CONTRATO DE OBRA No.STM-LP-008-2025 – ENTREGA SUBSANACION A OBSERVACIONES GENERADAS EN VISITA DE CAMPO Y ENTREGA A LA SMC EN EL MUNICIPIO DE FUNZA

ASUNTO: CONTRATO DE OBRA No.STM-LP-008-2025 – ENTREGA SUBSANACION A OBSERVACIONES GENERADAS EN VISITA DE CAMPO Y ENTREGA A LA SMC EN EL MUNICIPIO DE FUNZA

Imagen extraída del video insumo para elaborar los diseños	Imagen presentada en la subsanación

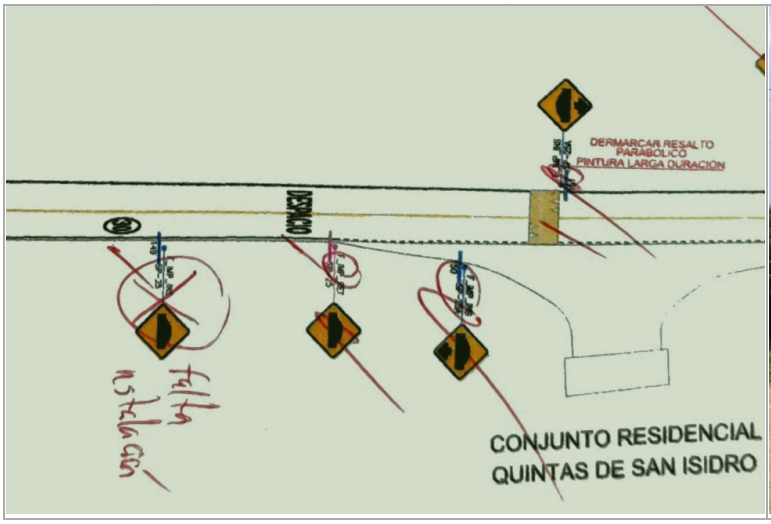
Respecto de la observación de la Plancha 8 de 11, punto 3, "Se deberá instalar la señal SP 25 – etiqueta 149 con su respectivo sticker", la respuesta no corresponde, y registro fotográfico presentado en la subsanación la primera imagen no corresponde a una señal vertical instalada bajo el objeto del contrato, ya que cuenta con un ped no pedestal tubular además que su color y estado no corresponde a una señal nueva, adicional a esto la foto no cuenta con una marca que identifique la fecha en la cu que instante de tiempo pertenece, además que en la visita campo, esa base de cemento fue identificada como el retiro de una señal existente, que estaba descrita en p esto no será aceptado.

Adicional a lo anterior, en revisión de los insumos para realizar los diseños del punto de Funza 2, se evidencia la existencia de la señal reportada como robada, como se continuación:

En el registro fotográfico y plano presentado, que fueron levantados en la visita de recibo del 09 de diciembre de 2025, se evidencia la revisión y chequeo de la señaliza encuentra la demarcación horizontal, el resalto (en la ubicación del bus de transporte), y las señales SP-25A con los consecutivos 150 y 151, la base de cemento al lado a la entrada del conjunto y a la señal 150, que fue identificada como el retiro de las SP-25 del plano y se evidencia la ausencia la de la señal con consecutivo 149, adem se identifico ninguna base ni fue reportado lo sucedido, relacionado con el posible robo de la señal.

Por lo anterior, la señal vertical SP-25, con consecutivo 149, debe ser instalada con el fin de cumplir con lo señalado en los diseños. Por otro lado, no se entiende como avala este tipo de situaciones, si en la visita se corroboro que la señal no estaba instalada y según se expreso en la misma visita de recibo, en las visitas anteriores de v cantidades tampoco estaba la señal instalada, además de las evidencias presentadas en el presente, demostrando una falta total en las obligaciones de la Interventoría ser atendido de forma inmediata y se debe presentar un registro fotográfico completo y fechado donde se evidencia la instalación de la señal y la presencia de toda la s existente en este punto.

En respuesta a sus observaciones informamos que se encuentran subsanadas en el informe e indicamos lo siguiente:
1. Plancha 1 de 11, punto 4, "Retirar del plano récord resaltó portátil": se encuentra subsanado
2. Plancha 6 de 11, punto 1, "La señal SR 05 – etiqueta 124 no cuenta con sticker, subsanar": Se evidencia la instalación del sticker en la señal SR 05 – etiqueta 124, se encuentra con foto fechada
3. Plancha 8 de 11, punto 3, "Se deberá instalar la señal SP 25: Por un error involuntario se había enviado la foto errada, en el informe se subsana la foto y está con fecha actual según su solicitud, para evidenciar que la señal SP 25 se encuentra instalada en el punto según plancha 8 de 11.
